Artikel: Concorso per il risanamento fonico nella zona Melide-Ponte Diga - Bissone

Concorso per il risanamento fonico nella zona Melide - Ponte Diga - Bissone

Valutazioni della giuria

164434

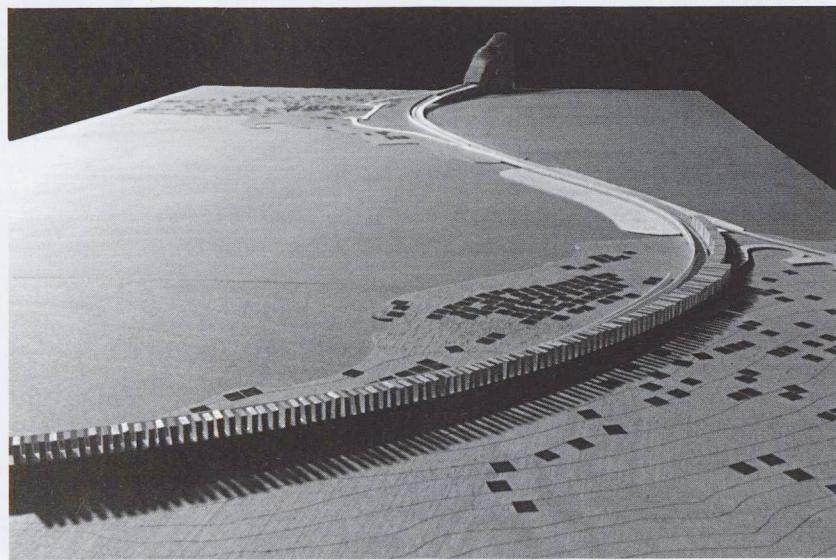
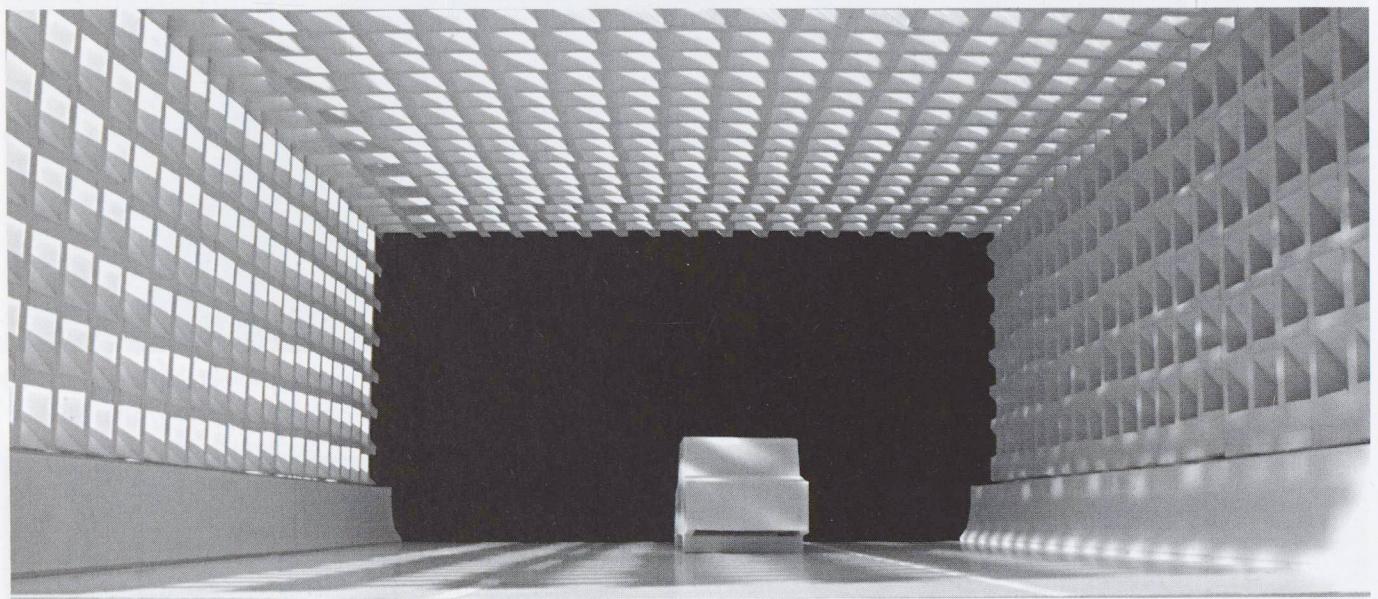
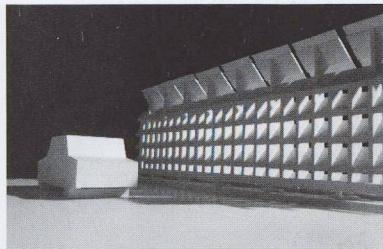
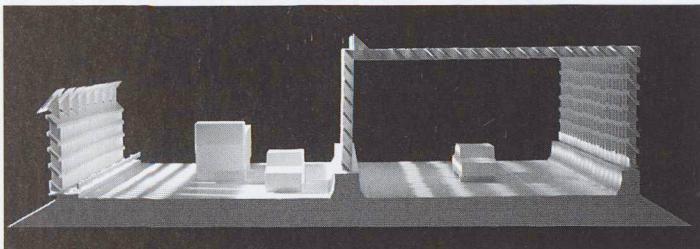
Osservazioni generali La rielaborazione del progetto ha confermato fondamentalmente le qualità già riconosciute nel corso di giudizio della prima fase. Malgrado ciò la Giuria ritiene necessario che i punti seguenti debbano ancora essere approfonditi:

- L'apprezzata leggerezza dell'intervento, che limita in modo convincente l'impatto sul paesaggio e sulla natura dell'autostrada stessa, lascia sorgere dubbi sulla sufficienza della sua efficacia. Sembra dunque indispensabile che la sua già corretta qualità dovesse ancora essere migliorata e il margine di errore dei valori attendibili ridotto a un grado ammissibile. La soluzione proposta dalla Giuria infatti non potrebbe, dopo un così lungo e impegnativo processo, lasciare dubbi sulla qualità fonica di un progetto da lei scelto.

- Un miglioramento riguardante l'effetto visivo delle pareti sembrerebbe ottenibile eliminando la connotazione «piloni ferroviari», causata dai pilastri che sorpassano in altezza le pareti di circa 1,5 m. Il supporto statico della pensilina potrebbe, per esempio, essere integrato ad essa permettendo così una espressione più calma dell'insieme visto in particolare dall'autostrada e da monte.

Aspetti fonici L'efficacia della protezione fonica è stata considerata discreta-buona.

Aspetti tecnico-costruttivi-economici Il calcolo statico, redatto in modo professionale, mostra come il progetto sia fattibile nel rispetto delle norme in vigore. Bisognerebbe comunque verificare l'effetto di un urto accidentale contro le pareti di protezione fonica a Bissone. Il progetto si presta per l'installazione di impianti fotovoltaici. I costi di realizzazione si situano al di sotto della media.

757575

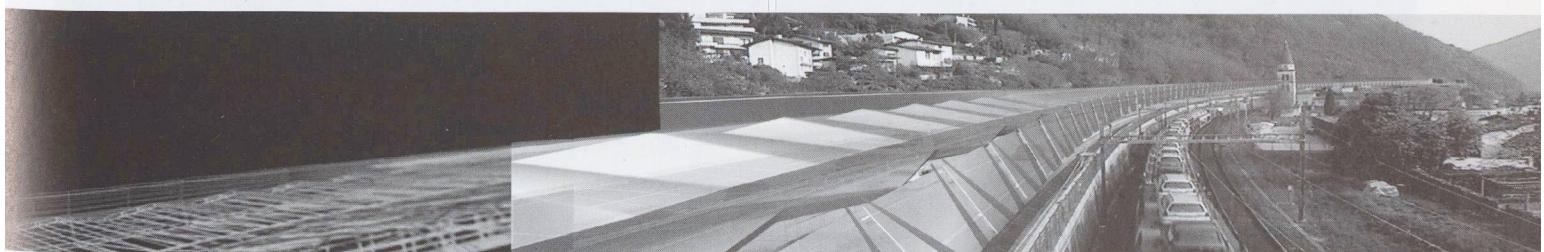
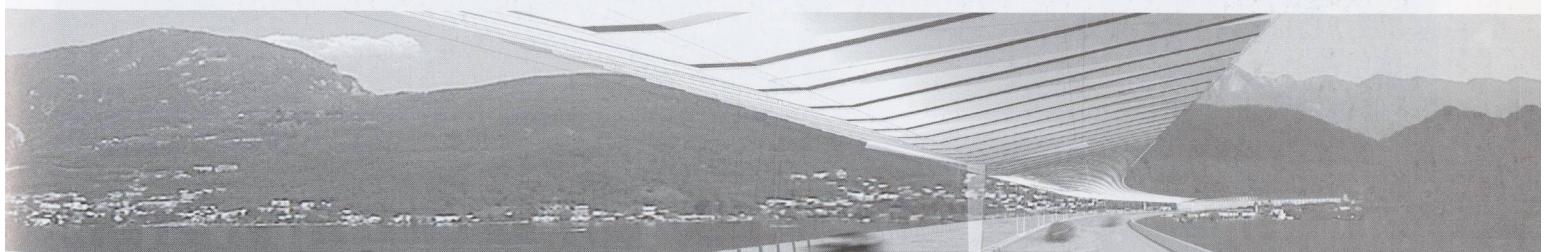
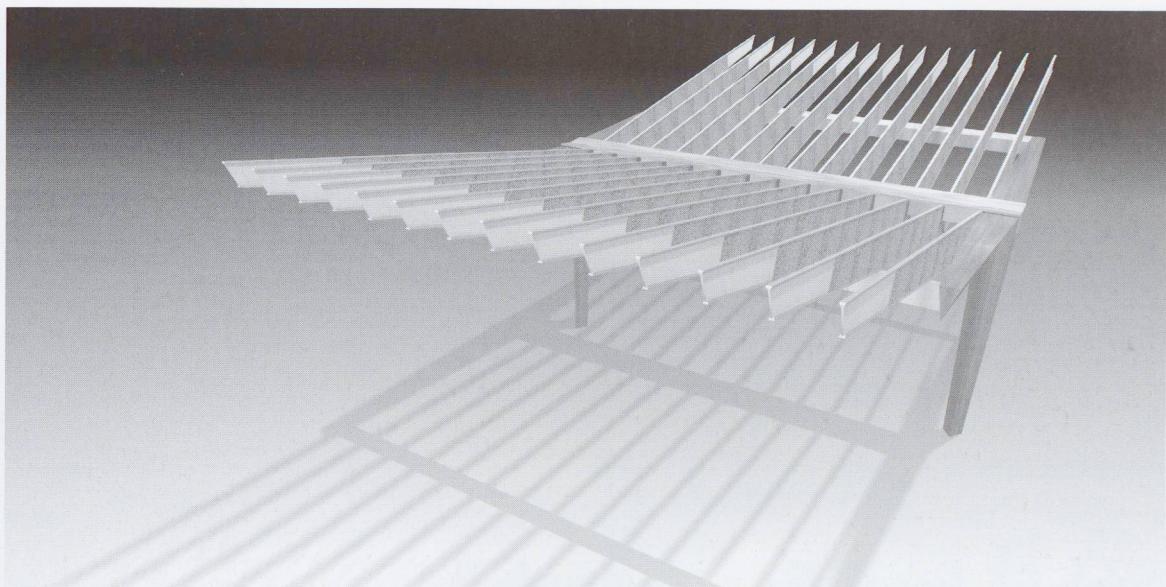
Osservazioni generali Il progettista si è allontanato sostanzialmente dalla proposta di progetto della prima fase. Una tale decisione è lecita. Rimane tuttavia un concetto che incide sul paesaggio, ora non più con pannelli posti di traverso sulla carreggiata dell'autostrada, ma con pareti strutturali di elementi in calcestruzzo. Nonostante la loro diversa altezza e funzione si ottiene, con una ponderata variazione della maglia delle aperture quadrate, un effetto unitario e inconfondibile. Questo gesto forte, arricchito dal gioco di luci e ombre, rimane leggibile nel paesaggio in modo misurato e variato nell'arco della giornata. Le due pareti scaglionate, viste da maggiore distanza, danno uno sfondo alla sagoma di Bissone e mediane in modo naturale tra la compatta edificazione del nucleo, le edificazioni

recenti e il paesaggio naturale del pendio sovrastante. Con ciò si evita la monotonia delle grandi superfici di pareti non strutturali come pure l'effetto della striscia scura creata dall'ombra di una copertura. Non convince, né formalmente né riguardo la sicurezza del traffico (effetti luminosi irregolari), la copertura delle due corsie verso nord nella zona di Bissone.

Aspetti fonici L'efficacia della protezione fonica è stata considerata discreta. Sono adempiute le esigenze della protezione fonica, ma le misure proposte potrebbero essere ancora migliorate.

Aspetti tecnico-costruttivi-economici Il calcolo statico, redatto in modo professionale, mostra come il progetto sia fattibile nel rispetto delle norme in vigore. Bisognerebbe comunque verificare l'effetto di un incendio all'interno della semicopertura a Bissone o quello di un urto accidentale. Il progetto si presta in modo ideale per l'installazione di impianti fotovoltaici. I costi di realizzazione si situano nella media.

472539

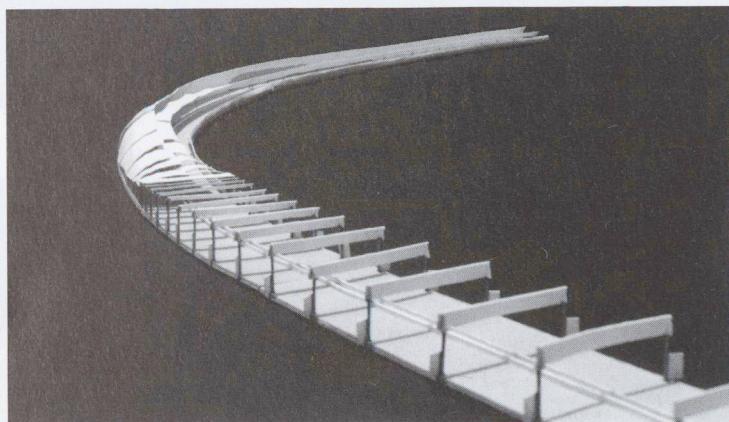
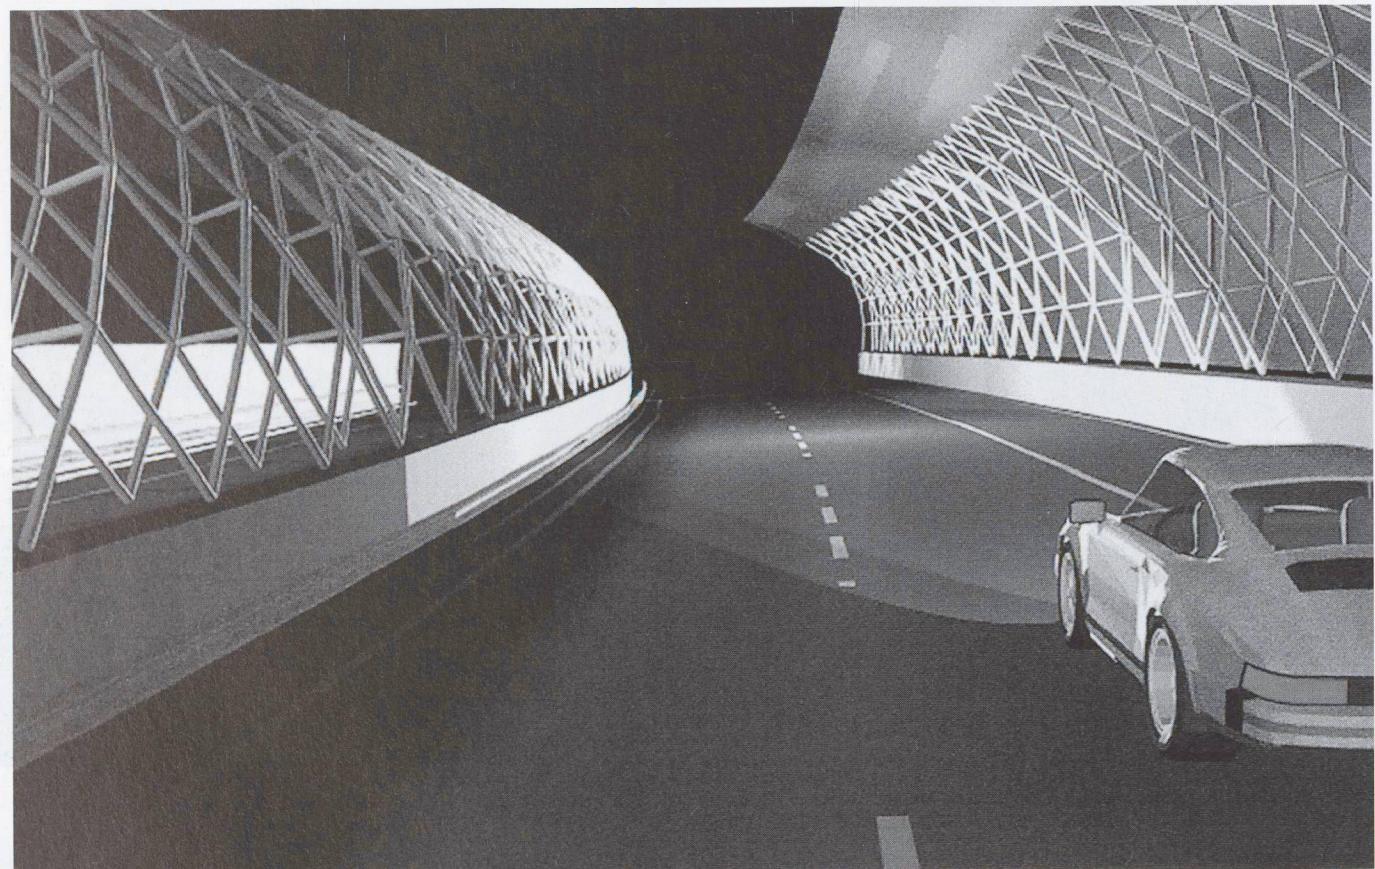
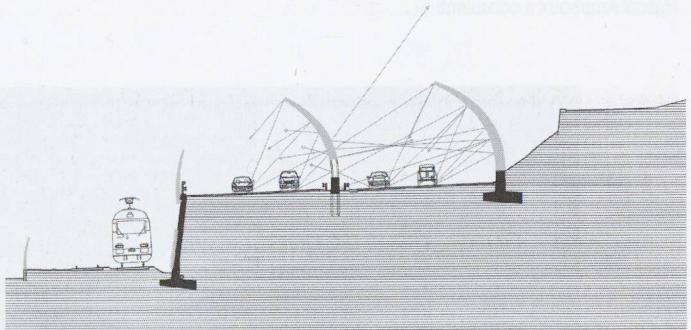
Osservazioni generali L'impostazione del progetto è rimasta essenzialmente invariata rispetto alla prima fase. Il carattere unitario che deriva dall'impiego di elementi modulari su tutta la lunghezza è stato particolarmente apprezzato. Solleva invece perplessità la gran varietà di materiali previsti (telai in calcestruzzo armato, elementi longitudinali e sostegni secondari in metallo, travi trasversali secondarie in materiale sintetico fibrorinforzato, pannelli in vetro, pannelli in alluminio espanso). Si ricorda come l'autostrada A2 su territorio ticinese sia contraddistinta dall'impiego sistematico del calcestruzzo armato. Il progetto ha raggiunto un notevole grado di approfondimento. Questo non ha però permesso alla Giuria di fugare i dubbi, già espressi nella prima fase, riguardanti i costi di manutenzione derivanti dalla complessità delle strutture. Il calcolo dei costi di costruzione mostra come il progetto sia molto caro. È comunque possibile, che un ridimensionamento del progetto in corrispondenza della parte centrale del Ponte-diga, riporti i costi ad un limite accettabile pur non pregiudicando la capacità di protezione fonica.

Aspetti fonici L'efficacia della protezione fonica è stata considerata come molto buona. Il rapporto costo/beneficio è però insoddisfacente. Come già indicato, non si esclude che da un parziale ridimensionamento del progetto possa scaturire una soluzione interessante anche da questo punto di vista.

Aspetti tecnico-costruttivi-economici Il calcolo statico, redatto in modo professionale, mostra come il progetto sia fattibile nel rispetto delle norme in vigore.

Permangono in ogni caso i dubbi sulla robustezza della soluzione proposta. Bisognerebbe inoltre verificare l'effetto di un incendio all'interno della copertura o quello di un urto accidentale. La riduzione dell'altezza libera (minore di 6,40 m) deve essere debitamente tenuta in considerazione. Il progetto si presta per l'installazione di impianti fotovoltaici. I costi di realizzazione si situano al di sopra della media.

583261

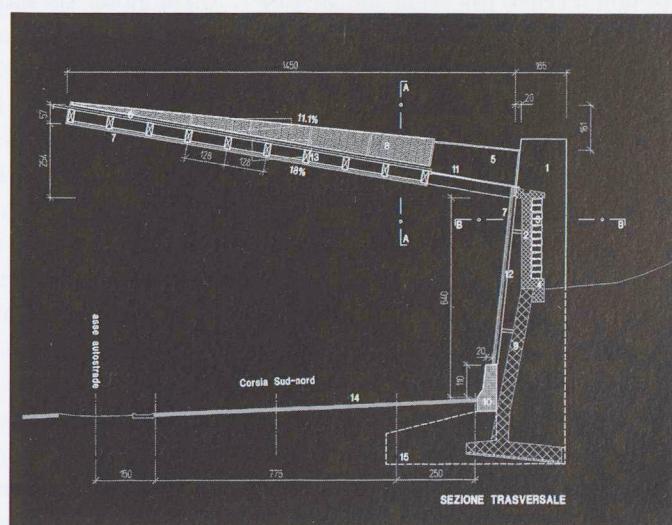
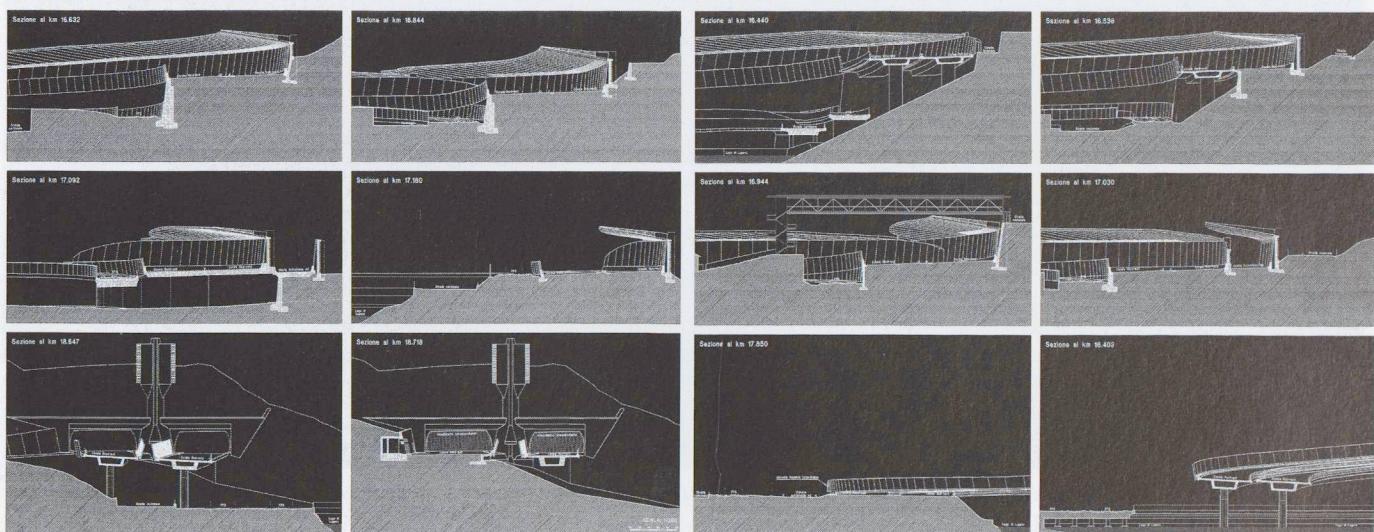
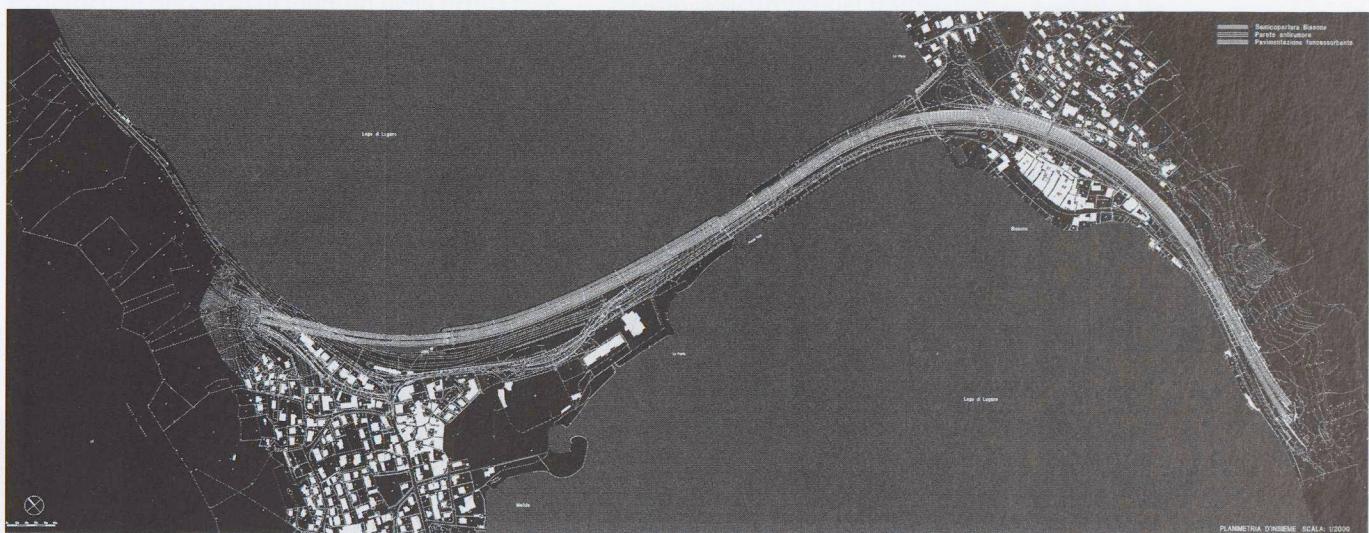
Osservazioni generali Il progetto riprende, ma solo apparentemente, i temi e le soluzioni annunciate con la proposta della prima fase. La Giuria ritiene infatti che le promesse di questo progetto non si sono tutte realizzate. Le bellissime forme che, in prima fase, avevano fatto sperare in una proposta paesaggistica tutta particolare e soprattutto dinamica, si sono spente fissandosi in soluzioni statiche, costruttivamente complesse e di difficile realizzazione. Sono evidentemente rimasti alcuni degli elementi principali che avevano attirato l'attenzione in prima fase, come il trattamento uniforme delle differenti superfici e come alcune attenzioni particolari alla geometria dell'autostrada. Gli obiettivi quali la leggerezza, la semplicità, ecc. non sembrano essere raggiunti. La Giuria è convinta che soprattutto il rapporto tra il disegno dell'autostrada esistente e quello dei nuovi manufatti non raggiunge quell'intensità proposta in prima fase, nella quale la dinamicità delle forme curvilinee contrastava in modo interessante con il disegno delle inclinate dell'arch. Tami. La nuova soluzione propone questi rapporti in modo molto meno interessante.

Aspetti fonici L'efficacia della protezione fonica è stata considerata discreta.

Aspetti tecnico-costruttivi-economici Da un'analisi di massima si considera la soluzione realizzabile. Bisognerebbe comunque verificare l'effetto di un incendio sui pannelli laterali ricurvi sulle corsie a Bissone o quello di un urto accidentale. La riduzione dell'altezza libera (minore di 6,40 m) deve essere debitamente tenuta in considerazione. Il progetto si presta per l'installazione di impianti fotovoltaici.

I costi di realizzazione si situano nella media.

4759864

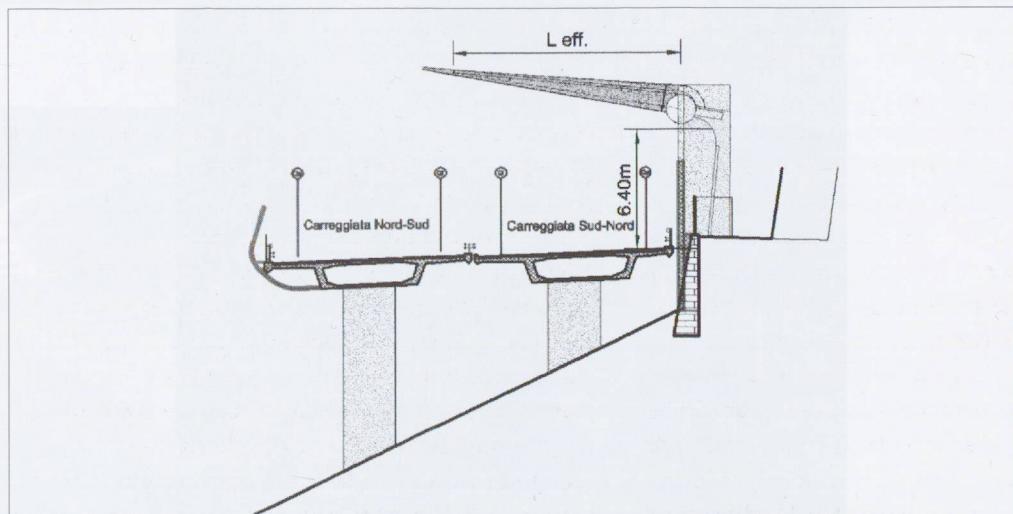
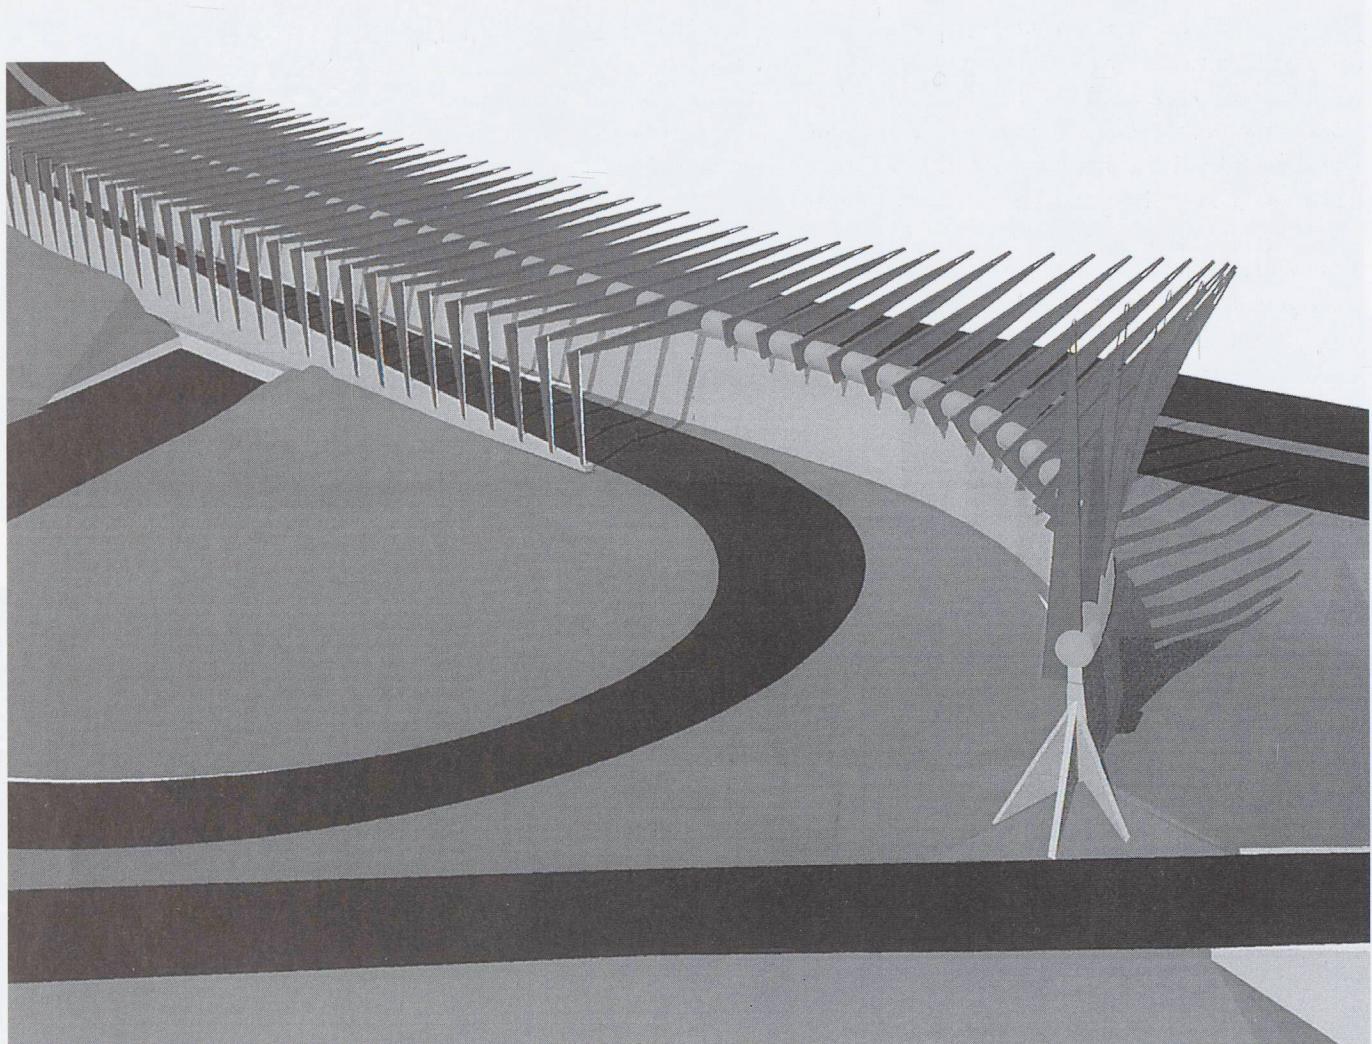
Osservazioni generali Il manufatto proposto, con l'assenza di pilastri sul lato valle, costituisce un vantaggio per l'automobilista ed in relazione ai problemi di manutenzione, sicurezza e di costruzione. La semplicità della costruzione si riflette pure sui costi moderati. Lascia per contro perplessi l'uso di ulteriori materiali senza uniformità come pure l'inserimento paesaggistico (per esempio l'effetto ombra).

Aspetti fonici L'efficacia della protezione fonica è stata considerata buona.

Aspetti tecnico-costruttivi-economici Il calcolo statico, redatto in modo professionale, mostra come il progetto sia fattibile nel rispetto delle norme in vigore. Bisognerebbe comunque verificare l'effetto di un incendio all'interno della semicopertura a Bissone e la problematica delle dilatazioni differenziate dei diversi materiali previsti. Il progetto si presta per l'installazione di impianti fotovoltaici. I costi di realizzazione si situano al di sotto della media.
